BMW F700GS / BMW F800GS リコール情報

(2013年9月25日)

| 不具合の部位 (部品名) | サイドスタンドスイッチ | | |

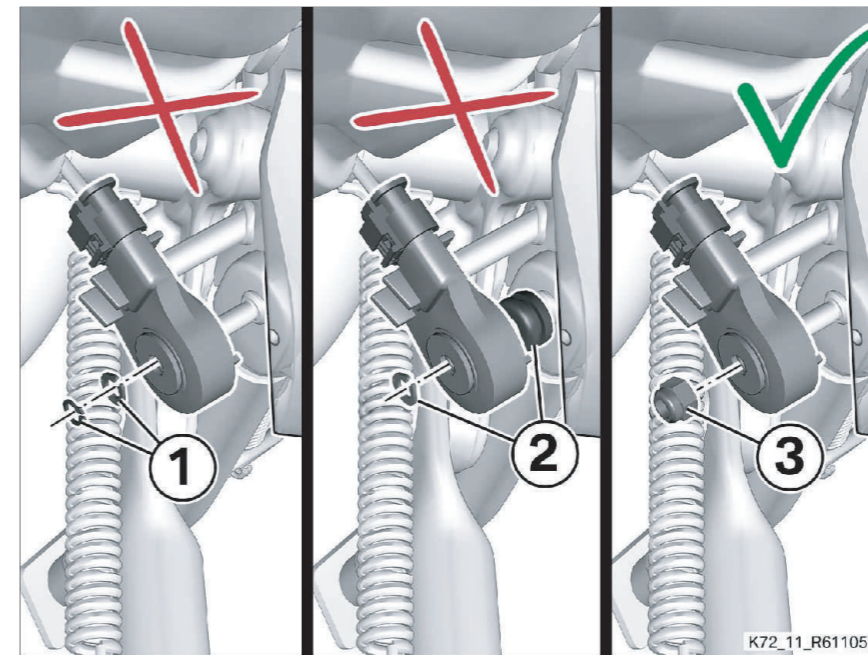
| 基準不適合状態にあると認める構造、装置又は性能の状況及びその原因 | サイドスタンドスイッチの固定方法が不適切なため、固定が外れて当該スイッチが緩むことがある。そのためギアが入った状態でサイドスタンドが出された際に作動すべきエンジン停止機能が作動しないおそれがある。 | | |

サイドスタンドスイッチの固定がナット式 (左図③) 以外のもの (左図①と②) が対象になります。

- ①スナップリング2枚で固定
- ②スナップリングとラバーブッシュで固定
- ③ナットにて固定

| 改善措置の内容 | 全車両、サイドスタンドスイッチの固定方法をナットに変更する。 また、当該固定方法に対応した対策品のサイドスタンド固定ボルトに交換する。 | | |
